VERSLAG VAN ONDERZOEK: ELEKTRISCHE INSTALLATIE

42.423

Begijnenstraat 61 3300 Tienen België

Controlebezoek (Livre 1 6.5)

Verdeelbord 1

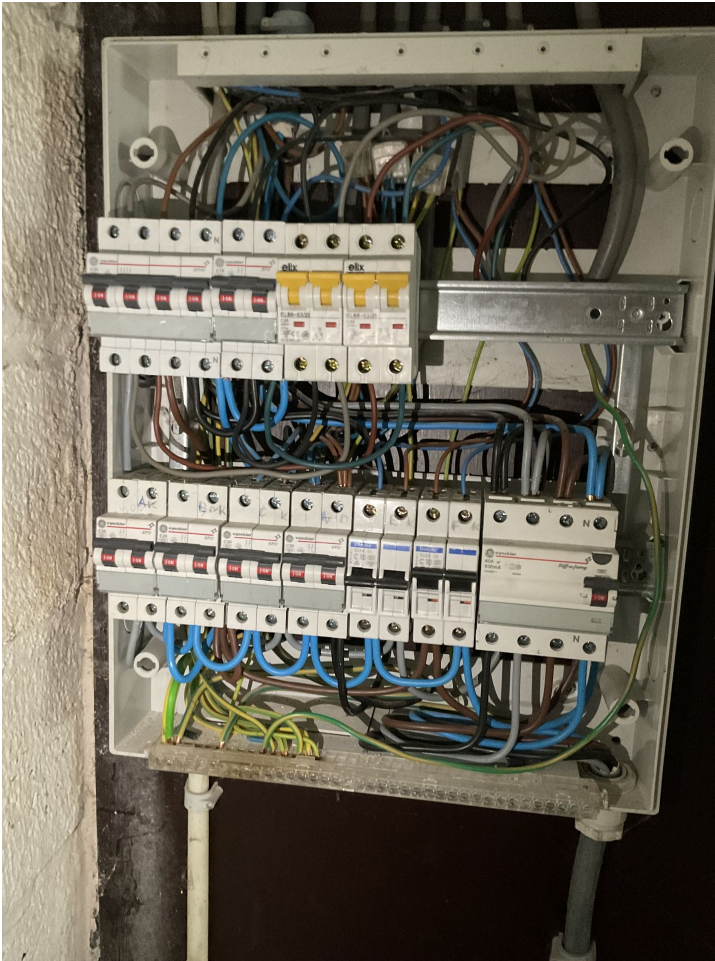
Bewoordingen	Paragraaf
Eendraadsschema('s) van de installatie is (zijn) te voorzien.	B1: 3.1.2.; 9.1.1; 9.1.2; B3: 3.1.2.
Situatieschema('s) van de installatie is (zijn) te voorzien.	B1: 9.1.2.
De nominale spanning dient duidelijk vermeld te worden op een oordeelkundig gekozen plaats.	
Pictogram "levensgevaar" dient op degelijke wijze aangebracht te worden.	
Wij raden u aan de niet gebruikte leidingen te verwijderen.	
De niet-gebruikte leidingen verwijderen of aan de uiteinden isoleren.
